**Avis délibéré de la mission régionale  
d'autorité environnementale Auvergne-Rhône-Alpes  
relatif au projet remplacement du télésiège des 2 lacs  
présenté par la Société d'Exploitation des Téléphériques de  
Tarentaise Maurienne  
sur la commune des Belleville (73)**

**Avis n° 2020-ARA-AP-1005**

Illustration aléas torrentiels (Source : EI, page 101)

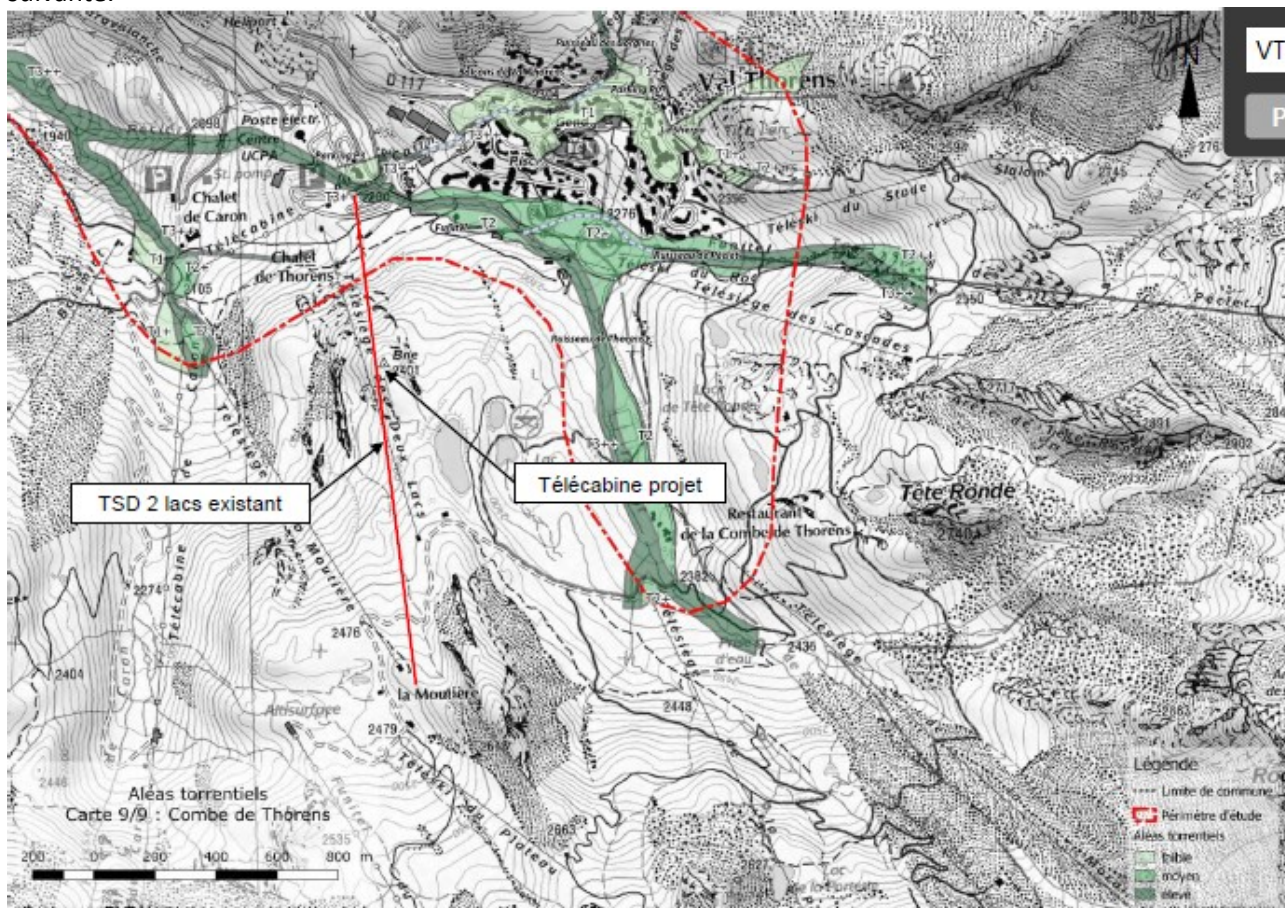
Cette partie de l'étude d'impact n'est pas traitée de manière pédagogique, elle est, de ce fait, complexe à appréhender. Il en ressort cependant que des risques de crues torrentielles existent, en lien avec les torrents, ruisseaux et rus présents de façon permanente ou temporaire, comme l'illustre la cartographie suivante.

Concernant le risque de crue torrentielle du torrent du Pécelet et son impact sur la future gare inférieure, le dossier indique que ce risque sera faible, la gare étant surélevée de 5 mètres en hauteur par rapport au torrent<sup>10</sup>. Cependant, aucun élément technique ne vient corroborer cette affirmation, aucune précision n'est fournie concernant le niveau de crue pris en compte, aléa de référence ou crue décennale.

Illustration : OAP entrée de Val Thorens et UTN (source : PLU des Belleville)

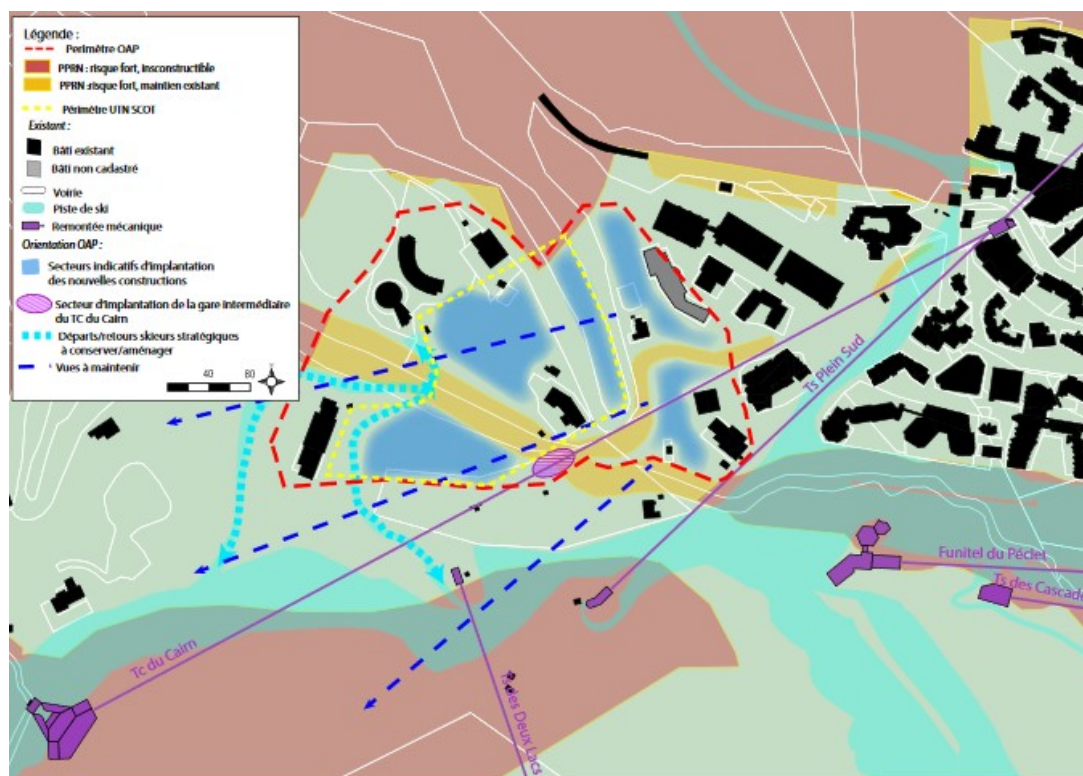
Par ailleurs, le PLU des Belleville prévoit une Orientation d'Aménagement Particulière (OAP) dite « Entrée de Val Thorens<sup>13</sup> », qui intègre le projet d'UTN dans le PLU (cf. illustration ci-après). Cette OAP n'est pas mentionnée dans le dossier. Ainsi, alors que le projet urbain est défini, ses liens avec le projet de télécabine ne sont pas exposés. Cette question se pose notamment pour les calendriers de réalisation des projets.

Le dossier ne présente aucune démonstration explicitant clairement la nécessité d'augmenter de plus de 63 % la capacité de la liaison en télécabine des 2 lacs (avec une évolution de capacité passant de 2450 à 4000 personnes /h).

**L'autorité environnementale recommande au porteur de projet de justifier la nécessité d'accroître la capacité de la télécabine, de préciser le lien avec la réalisation de l'UTN, notamment en indiquant clairement le calendrier de chacune des deux opérations.**
